改善箇所説明図

トランスミッションギヤ
セクター

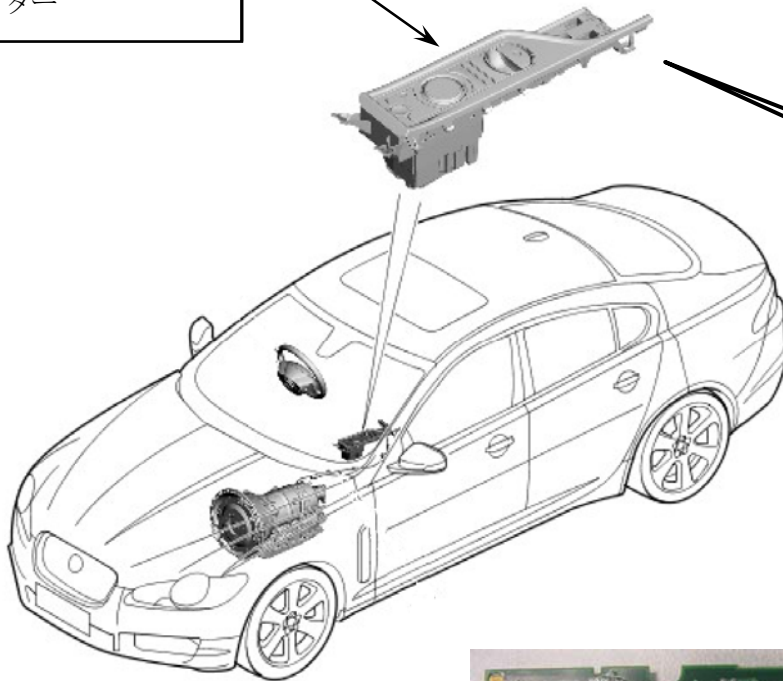
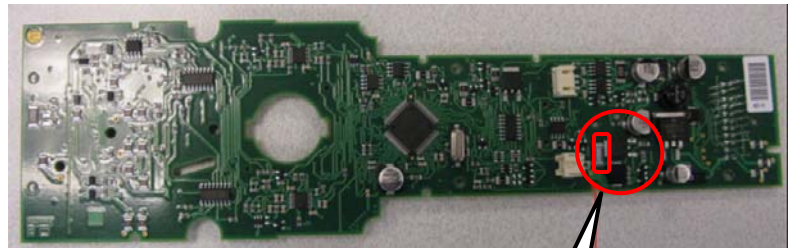
基準不適合発生箇所

自動変速機のロータリースイッチ式トランスミッションギヤセクターにおいて、セクターロック回路の設計が不適切なため、使用中の熱により抵抗器のはんだ部分に割れが発生し、トランスミッション警告が点灯し、ギヤセクターが動かなくなるおそれがある。

改善の内容

全車両、トランスミッションギヤセクターを対策品に交換する。

識別：右フロントドアヒンジ取付けボルトに白ペイントを塗布する。
